Rapport de contrôle d'installations électriques à basse et à très basse tension

RÉF. 159/2024/75900/01:1

DATE DU CONTRÔLE 26/08/2024 (12:00 - 13:10) AGENT VISITEUR Stéphane Hanchir
 ADRESSE DU CONTRÔLE rue du Panorama 74 - 6700 Freylange (Arlon) TYPE DE CONTRÔLE Visite de contrôle vente ancienne installation (8.4.2.)

Croquis de position élémentaire et descriptif sommaire des tableaux

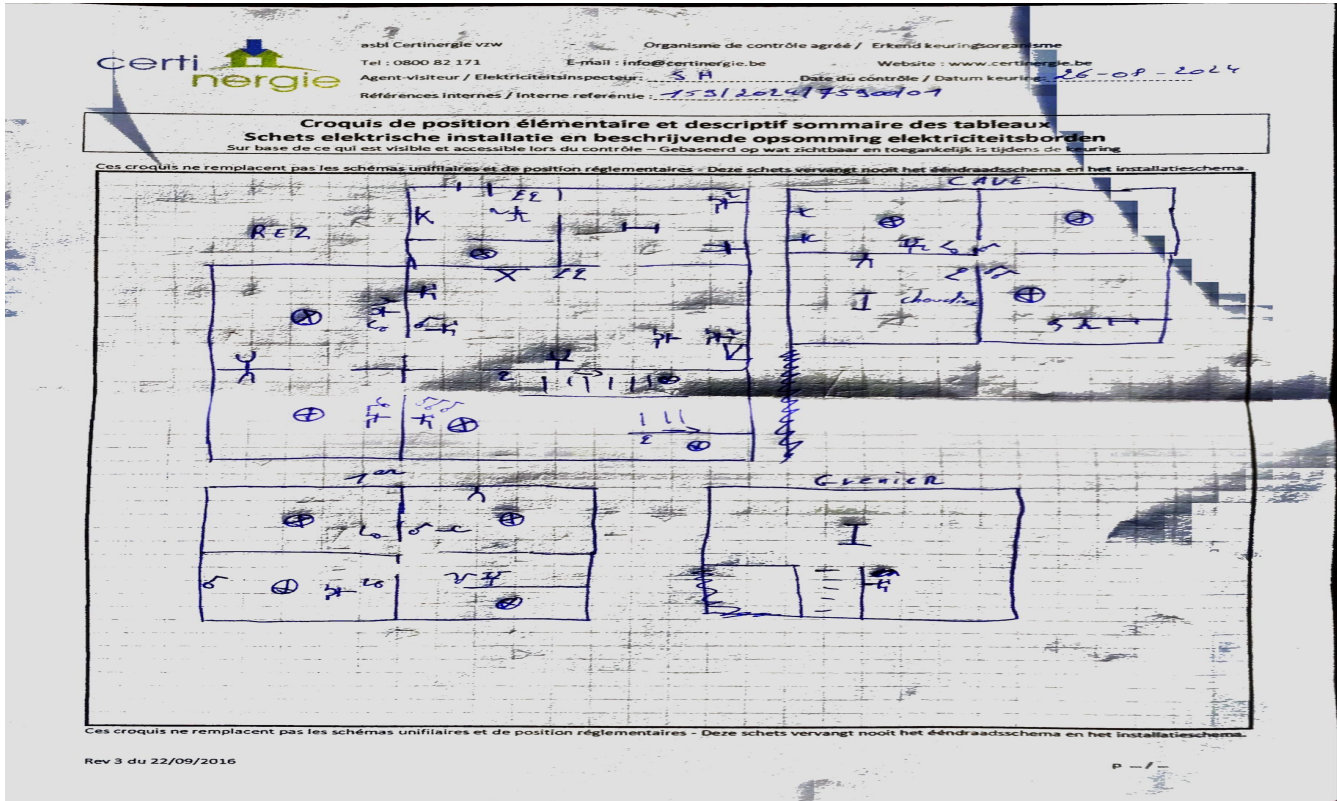
sur base de ce qui est visible et accessible lors du contrôle
Note : ces croquis ne remplacent pas les schémas unifilaires et de position réglementaires
